**Avis de la mission régionale d'autorité environnementale
sur le projet de centrale solaire à Coustouge, lieux-dits « Les
Pradels », « Poursan », « Pla Delphi », et « Serro d'Al Bosc »
(Aude)**

N°Saisine : 2022-010759

N°MRAe : 2022APO105

Avis émis le 6 septembre 2022

Figure 2: plan de masse (source : Dossier)

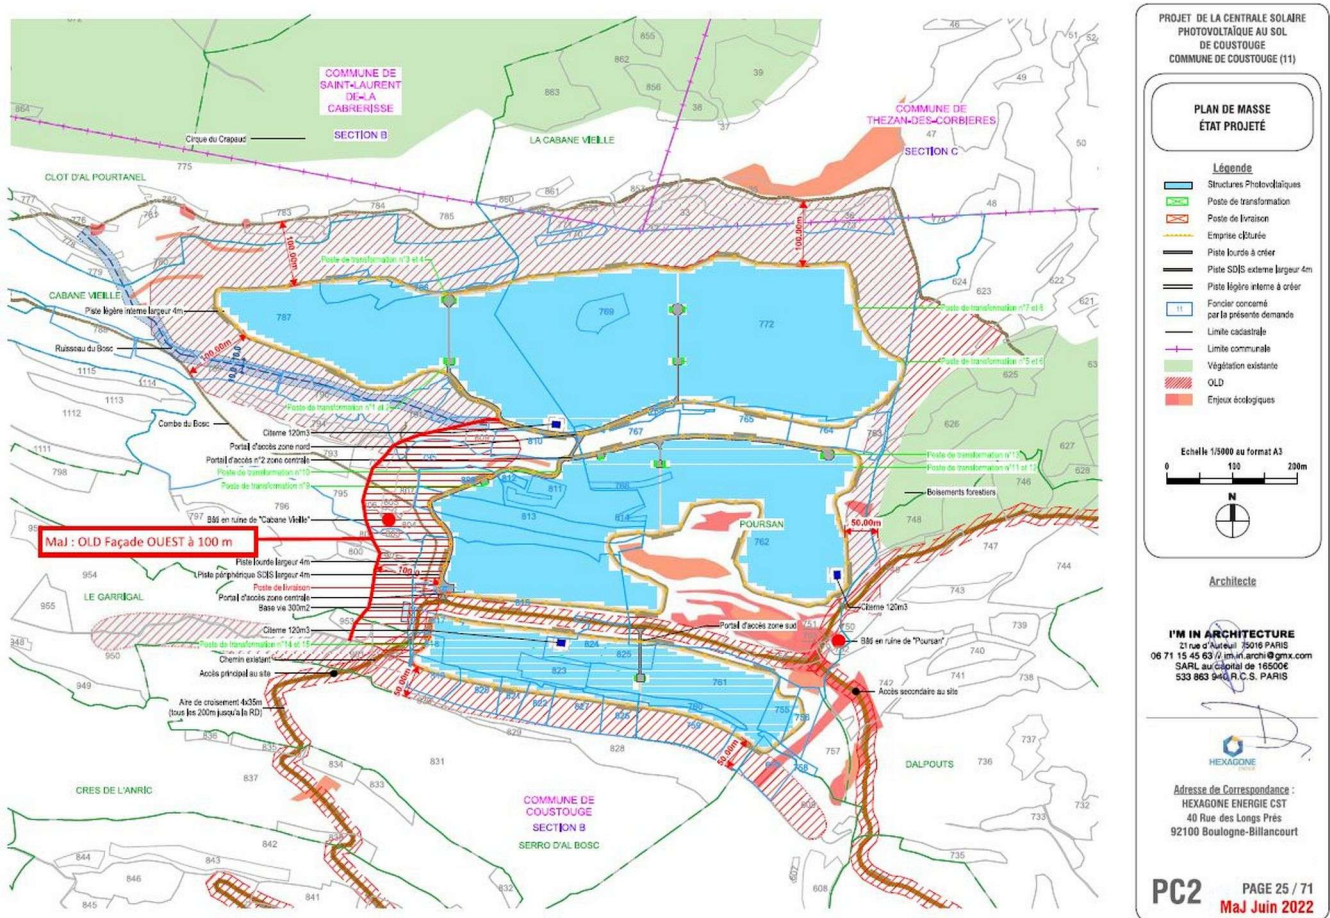
Le parc photovoltaïque séparé en trois entités distinctes est d'une surface totale d'environ 36ha. Le projet sera composé d'environ 102 570 modules photovoltaïques d'une puissance unitaire d'environ 390 Wc. Les modules seront fixés soit par ancrage (de type pieux ou vis), soit par des fondations externes ne demandant pas d'excavation (de type plot ou longrine en béton). Au plus haut, la hauteur de chaque table sera d'environ 1,7 m, la hauteur du bord inférieur de la table avec le sol sera d'environ 1 m. Chaque zone du site sera clôturée par un grillage d'une hauteur de 2 m qui comprendra des passages pour la petite faune tous les 100 m. Cet espacement de 100 m entre les passages pour la petite faune ne permettra pas une réelle transparence du parc pour les espèces visées par cette mesure.

La MRAe recommande de positionner des passages avec un espacement moindre (tous les 20 m par exemple) pour la petite faune.
